# Service manual

RADIO 90RL412

PHILIPS

Fig. 1

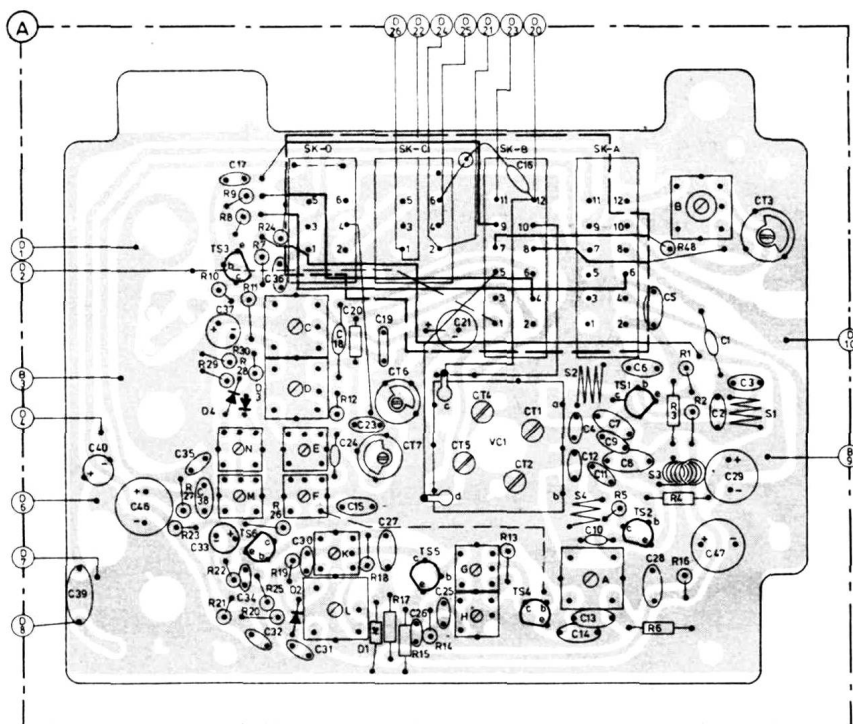
In apart of the production a modified print track has been applied (fig. 1).  
In these receivers there is a print plate on the contacts of the switch. This print plate is not supplied by Concern Service.  
When the switch is replaced, it is therefore necessary to connect the interconnections in accordance with Fig. 1.  
Besides, it is recommended to replace the aluminium ferroceptor brackets by plastic holders (4822 256 90132) so as to fix the ferroceptor more tightly.

Fig. 1

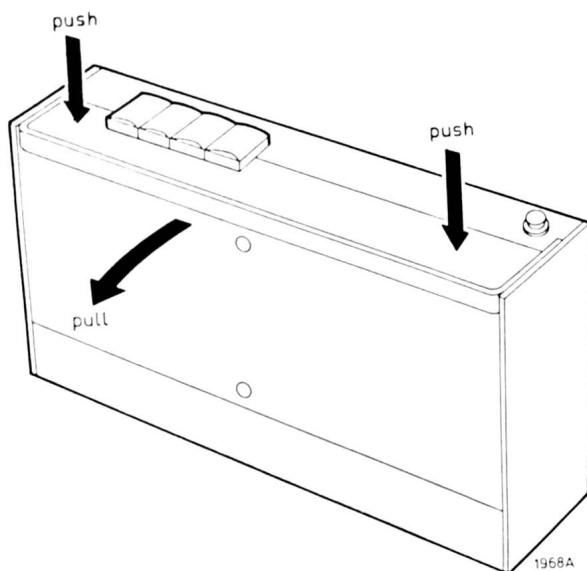
Pousser ensuite le côté droit puis le côté gauche de la paroi arrière vers le bas, ceci dégageant les came des enfoncements. La paroi arrière peut à présent être ôtée (fig. 1). Lors du montage, faire d'abord glisser la partie inférieure sur le compartiment des piles.
